VYSVĚTLENÍ ZADÁVACÍ DOKUMENTACE Č. 13

Název veřejné zakázky:	Domov pro seniory Litomyšl
Identifikační údaje o zadavateli	
Název:	Město Litomyšl
Sídlo:	Bří Šťastných 1000, 570 20 Litomyšl
IČO:	002 76 944
Veřejná zakázka podle předmětu:	Veřejná zakázka na stavební práce
Forma zadávacího řízení:	Otevřené řízení
Limit veřejné zakázky:	Nadlimitní

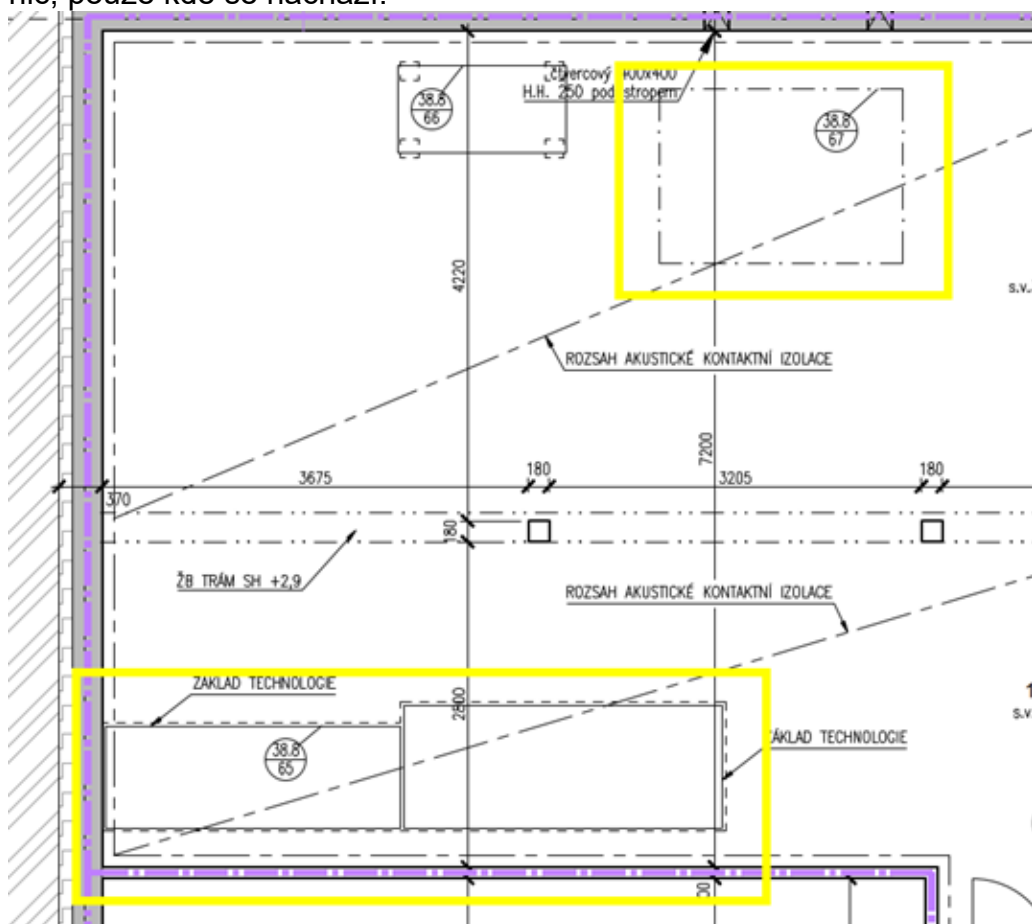
Prvky 38.8/65 a 38.8/67 - z PD není jasné, jaké antivibrační řešení je na mysli (rohož, bloky) - z výkresu ASR_100 jak zadavatel v předchozích DI uvádí, o výrobcích nezjistíme vůbec nic, pouze kde se nachází.

Jedná se o vhodné antivibrační řešení pro finálně vybrané výrobky VZT jednotek. PD říká, že jednotky budou umístěny na antivibračních podložkách, ale protože PD neříká, která konkrétní jednotky budou v místnosti osazeny, nemůže definovat konkrétní antivibrační řešení.
